令和3年度第8回廃炉安全監視協議会（状況確認）結果報告書

令和3年12月20日処理水放出設備に関する事前了解願が提出されたことから多核種除去設備処理水希釈放出設備等に関する状況確認を実施した。

また、平成28年12月21日に事前了解を行った福島第一原子力発電所における廃棄物関連設備及び施設の新・増設計画の内、増設雑固体廃棄物焼却設備については令和4年3月下旬に運転開始を予定していることから、運転開始前に設備の状況について現地確認を行った。併せて他の事前了解案件の廃棄物関連施設の進捗状況についても確認を行った。

放水立坑やその周辺の状況について質疑を行っている様子（5 / 6号機海側ヤード）

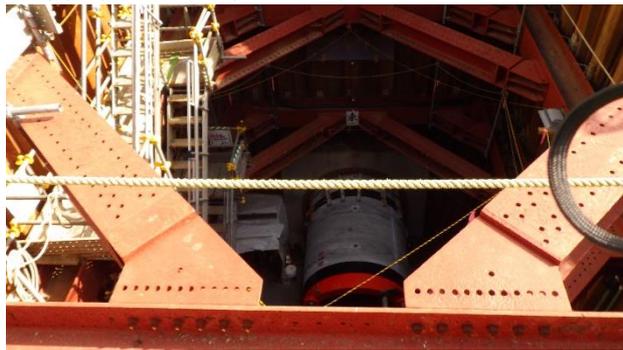
ここの地盤の高さは2.5mと書いてあるが、放水立坑は嵩上げするのか。水頭圧を確保するためとか、先日の津波で潮位が揺れたりとかを考慮すると水頭圧差を確保したり逆流しないように嵩上げをした方が良いのでは。

浚渫時に海水が濁った際ポンプが影響を受ける心配はないのか。

前面側（東側）の透過防止工はどうなっているのか。

放水は水頭圧の差で行うので、高い潮位でも溢れないように放水立坑の壁を高くしたいと思う。津波自体は外の水が入って来ても希釈の方向になるので、設備が壊れなければ良いと思っている。

具体的な検討はこれからであるが、浚渫時に汚濁防止フェンスを展張したりすることが必要になるかと考えている。但し、福島第一原子力発電所の砂は細粒分が少なく、あまり濁りにくい砂になっている。また24時間希釈放水をし続けなければならないわけではなく、まだ計画を立てているわけではないが一旦設備を止めている間に浚渫をすることも必要かと考えている。濁った水がポンプの軸にも影響を与えないようにオペレーションを考えて行きたい。

前面側の透過防止は倒れてしまい、防砂機能を果たしておらずかなり砂が堆積していた。石を積んである内側に防砂シートが入っており、前面側からの砂の流入については対策をとっている。
